## Vysvětlení zadávací dokumentace

<b>Zadavatel:</b>	
Název:	Správa a údržba silnic Plzeňského kraje, p.o.
IČO:	72053119
Sídlo:	Koterovská 462/162, Koterov, 326 00 Plzeň
vyř.:	Ludmila Kvardová tel. 377 717 412
č.j.	12173/23/SÚSPK-P email: <a href="mailto:ludmila.kvardova@suspk.eu">ludmila.kvardova@suspk.eu</a>
<b>Veřejná zakázka:</b>	
<b>Napojení severního Rokycanska na dálnici D5, I. etapa</b>	
Předpokládaná hodnota VZ bez DPH:	490 800 000,00 Kč
Zadávací řízení:	otevřené řízení / nadlimitní
Předmět plnění VZ:	Předmětem veřejné zakázky je zajištění a provedení veškerých prací vedoucích k úplnému dokončení veřejně prospěšné stavby „Napojení severního Rokycanska na dálnici D5, I. etapa“ v rozsahu projektové dokumentace (PDPS) se soupisem prací a zadávací dokumentace.
ev. č. zakázky ve Věstníku veřejných zakázek:	Z2023-020006
sys. č. VZ na profilu zadavatele (EZAK)	P22V00000910
<b>Vysvětlení zadávací dokumentace - č. 5</b>	
Zadavateli byly dne 06.06. 2023, 07.06.2023 a 8.6.2023 doručeny žádosti, které byly vyhodnoceny jako žádosti o vysvětlení zadávací dokumentace dle § 98 odst. 3 ZZVZ. Žadatelé o vysvětlení zadávací dokumentace ve své žádosti uvádí:

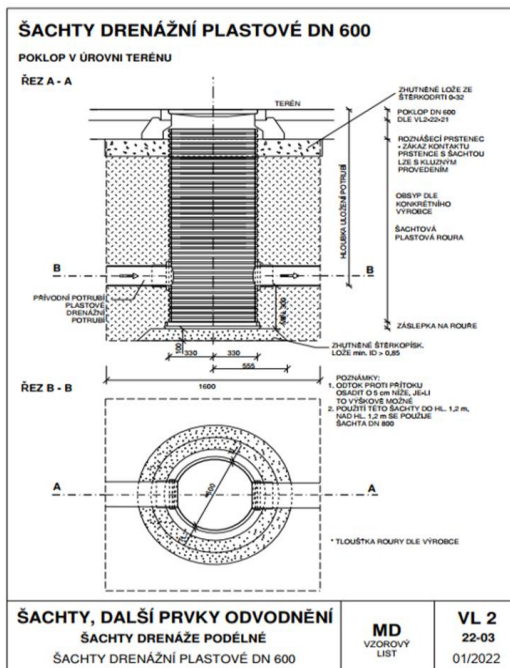
1	Žádáme o zveřejnění výkresové dokumentace k SO103 - SO 108 a SO 111.
2	Žádáme o zveřejnění vzorových výkresů drenážních šachet.
3	Žádáme o zveřejnění vzorových výkresů horských vpustí.
4	Ve výkazu výměr Přeložky kanalizace Litohlavy - Rokycany - SO 01 a SO 02 je obsyp potrubí štěrkodrtí 4/8 a podsyp VŠ 8/16, přičemž ve výkresech je obsyp i podsyp potrubí z písku 0/4. Prosíme o upřesnění materiálu.
5	Žádáme zadavatele o specifikaci všech geotextilií v projektu - objemová hmotnost, min. pevnost v tahu apod. (položky výkazu výměr č. 21197, č. 289971, č. 289972 a č. 21461).
6	Žádáme zadavatele o kontrolu jednotky u položek výkazu výměr č. 174253301, č. 174253302, č. 174253303 – zásypy rýh. Dle výpočtu by se mělo jednat o „m3“, ve výkazu je však jednotka „m“.
7	K odstavci 9.9 návrhu smlouvy o dílo – Žádáme zadavatele o změnu znění bodu 9.9. a to tak, že nebude vyloučeno použití ust. § 2605 o.z. a ust. § 2628 o.z. , tj. Objednatel má povinnost převzít dílo s vadami a nedodělky, které nebrání užívání díla.

ad2 Vzorové výkresy drenážních šachet nebyly zpracovány. Uvažují se drenážní šachty dle vzorových listů MD – VL2 – Odvodnění, list č. 22-03 (platové DN600)  
[https://pjk.rsd.cz/data/USR\\_001\\_2\\_10\\_VL/VL\\_2\\_brezen\\_2022\\_final.pdf](https://pjk.rsd.cz/data/USR_001_2_10_VL/VL_2_brezen_2022_final.pdf)

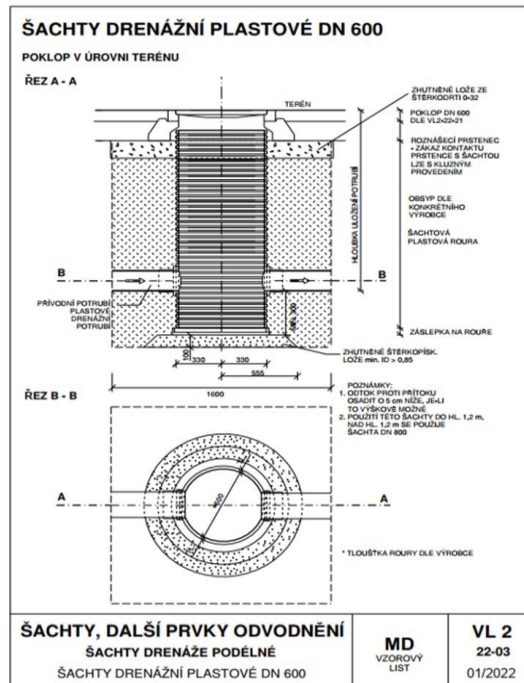
18	<p>U objektu SO 303.5 je dle našeho názoru ve VV špatně spočítaná výměra pro položku 58331200 (štěrkopísek netříděný zásypový materiál) – 186x1,9 je znovu vynásobena 2x. Tj. místo správné hodnoty 354,2 je uvedena hodnota 708,4 t.</p>
19	<p>Žádáme zadavatele o bližší specifikaci položek 89514 (DRENÁŽNÍ ŠACHTICE SPADIŠTNÍ).</p>
<p>K výše uvedeným dotazům sděluje zadavatel následující vysvětlení:</p>	
ad1	<p>Výkresová dokumentace ke zmíněným SO je zveřejněna kompletní, žádné další výkresy neobsahuje. Případné detaily budou řešeny v rámci realizační dokumentace.</p>

ad19 Vzorové výkresy drenážních šachet nebyly zpracovány. Uvažují se drenážní šachty dle vzorových listů MD – VL2 – Odvodnění, list č. 22-03 (platové DN600)  
[https://pjk.rsd.cz/data/USR\\_001\\_2\\_10\\_VL/VL\\_2\\_brezen\\_2022\\_final.pdf](https://pjk.rsd.cz/data/USR_001_2_10_VL/VL_2_brezen_2022_final.pdf)
